Note de réponse au procès-verbal de synthèse

Procédure d'établissement d'une servitude d'utilité publique au profit de l'ASA d'irrigation sud Grésivaudan – Réponse aux questions

2. PARCELLE A1000 – COMMUNE DE CHATTE

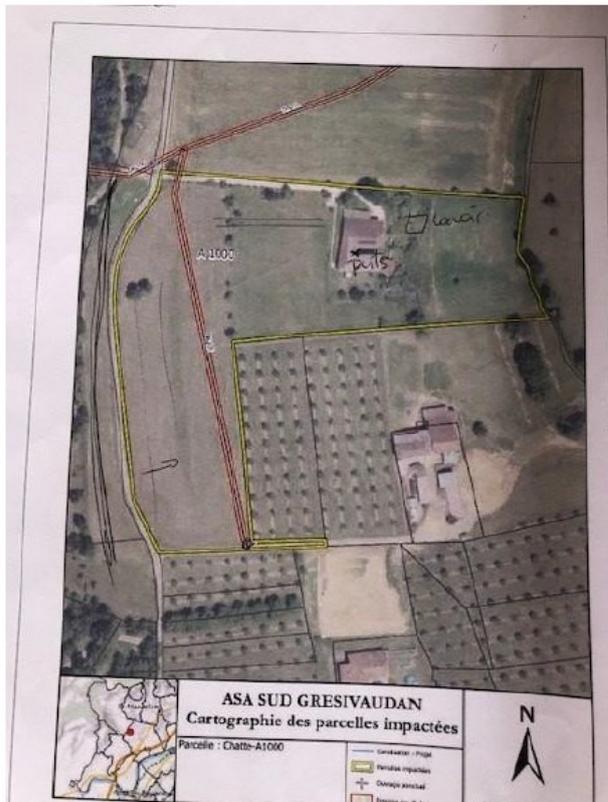
- Mr Betton et Mme Chopard m'informe qu'une source existe sous leur terrain. Elle est canalisée (photos à l'appui), mais personne ne sait jusqu'où va la canalisation. Celle-ci se dirige malgré tout vers le tracé de la canalisation. Il apparaît qu'entre le tracé prévu en 2021 et celui de 2022, une modification a été faite, repoussant le tracé vers le haut de la butte. L'idée serait que le tracé ne coupe en aucun cas cette canalisation, ce qui arrêterait la source de couler.

- Leur demande serait de repousser le tracé de la conduite au bord de la parcelle, plus haut, ce qui n'entraverait surement pas la canalisation de la source.

Le tracé de la conduite peut-il être déplacé dans le haut du terrain et sur son bord ? La préservation d'une installation comme cette source mérite d'être étudiée précisément.

Nous avons pris en compte les remarques de M Betton et Mme Chapard et modifié le tracé de canalisation en conséquence. Voici le nouveau tracé proposé et communiqué à l'entreprise Toutenvert qui sera en charge des travaux sur le secteur :

A noter que l'entreprise effectuera des sondages à la pelle (manuelle) afin de déterminer l'emplacement des galeries avant le passage des pelles mécaniques et éviter tout dommage.

4. QUESTIONS CONCERNANT LA ZONE HUMIDE

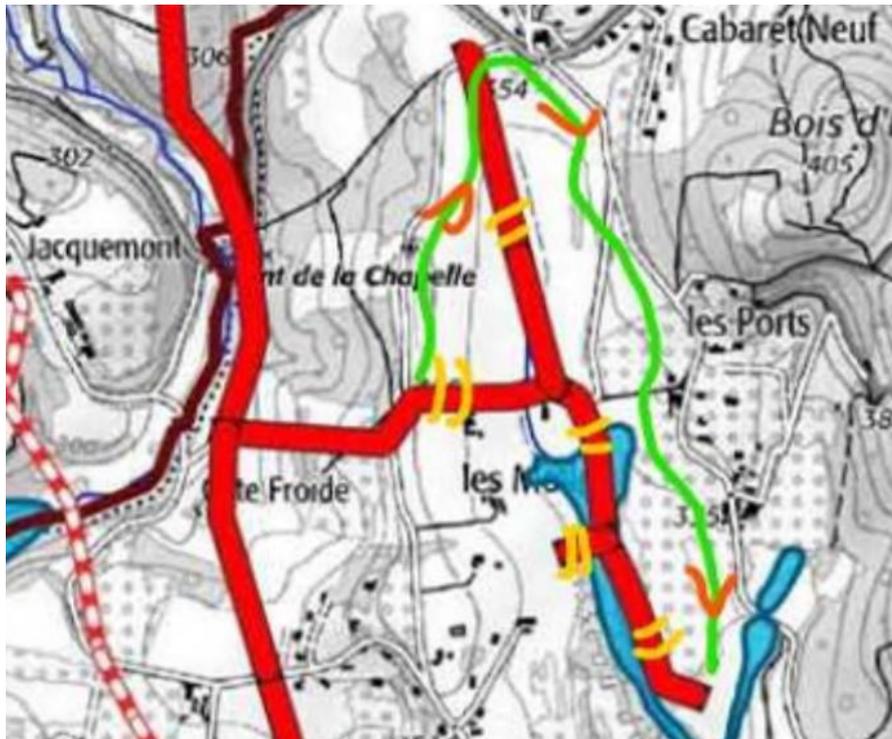
- Mr Fiet a fait la même demande lors de l'enquête de 2021. Il reprend le dossier concernant le tracé sur les parcelles près des ports à Chatte pour alerter sur la zone humide concernée par le tracé aux abords du port et le fait de couper le ruisseau du Pépin. Il parle aussi au nom de Mme Rey Lucette.

Ce cas a déjà été évoqué et vérifié en 2021. Depuis, le tracé a évolué et prend en compte cet impact. Le nouveau tracé sera communiqué.

La zone humide a bien été prise en compte lors de l'étude. Les canalisations contournent cette zone afin d'éviter tout impact. Une étude environnementale instruite par le bureau CESAME a été réalisée pour le projet.

7. PASCELLES D101 A D107 – COMMUNE DE ST-LATTIER

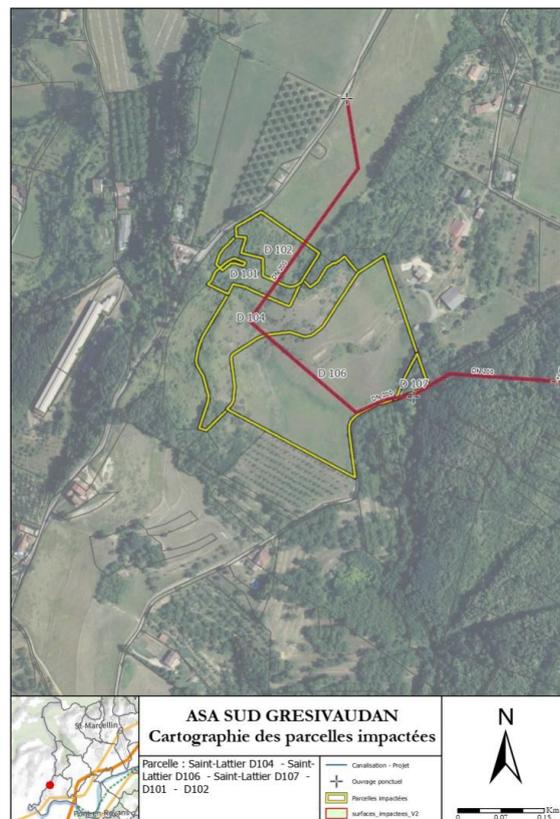
- Mr Guerre-Tissot s'inquiète d'un puits existant sur ce terrain. Il ne sait pas exactement lui-même où il est mais voudrait qu'il ne soit pas détruit.

Cette demande mérite d'être examinée, un puits faisant partie de notre patrimoine. Cette présence a-t-elle été confirmée et les travaux peuvent-ils éviter cette destruction ?

Au cours de ces différentes visites de terrain et relevés, aucun puits n'a été identifié sur ou à proximité immédiate du tracé de canalisation. Dans tous les cas, si un puits était retrouvé lors du débroussaillage avant passage des engins, le maître d'œuvre et le maître d'ouvrage en seraient immédiatement avertis pour faire déplacer le tracé de canalisation.

- La présence du puits sur le tracé n'a pas été confirmée par les études
- Aucun ouvrage n'est répertorié sur la BSS (banque du sous-sol)

- Si un puits devait être identifié par les entreprises, l'évitement serait inévitable et immédiat afin de ne pas le détruire

14. PARCELLE ZA90 – ST-LATTIER

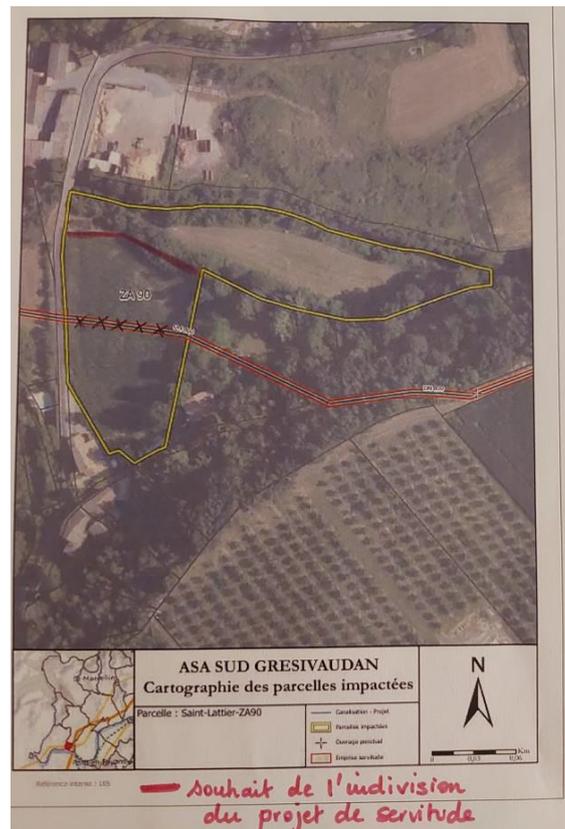
- Mme Muret souhaiterait que le projet de conduite soit déplacé plus au Nord en lisière de végétation et non au milieu de la parcelle. En effet, la parcelle se trouve en bordure d'un hameau lui-même en zone constructible. Si dans les prochaines années le PLU évoluait et que cette parcelle passait constructible, elle souhaiterait éviter une servitude qui passerait au milieu de la parcelle et engendrerait des complications pour la réalisation de futurs projets.

Dans le cas de cette parcelle, le déplacement de la conduite comme demandé semble perturber grandement le tracé général de celle-ci et devrait créer des installations complexes et économiquement dissuasives. La possibilité de voir devenir constructible une zone agricole à ce jour est faible. Mais la construction resterait possible, comme dit, seulement plus contrainte. Question est posée malgré tout à l'ASA.

- Le dévoiement de la canalisation à cet endroit n'est techniquement pas réalisable (angles trop prononcés sur canalisation d'aussi grand diamètre) et obligerait à mobiliser d'importants moyens (changement de technique de calage des conduites, rajout de pièces et de canalisation DN800 pour une plus-value estimée à 75 000€)
- Le projet est incompatible avec la traversée du jardin de la parcelle ZA91, tel que vu avec la propriétaire
- La canalisation sera posée en lieu et place d'une canalisation DN 400 existante. Il n'y aura donc pas de dépréciation du terrain par rapport à la situation actuelle.

Au regard des contres indications techniques et économiques, au regard de l'impact d'un déplacement de tracé sur le jardin de la parcelle ZA91, et sur avis du maître d'œuvre, l'ASA ne peut répondre favorablement à cette demande.
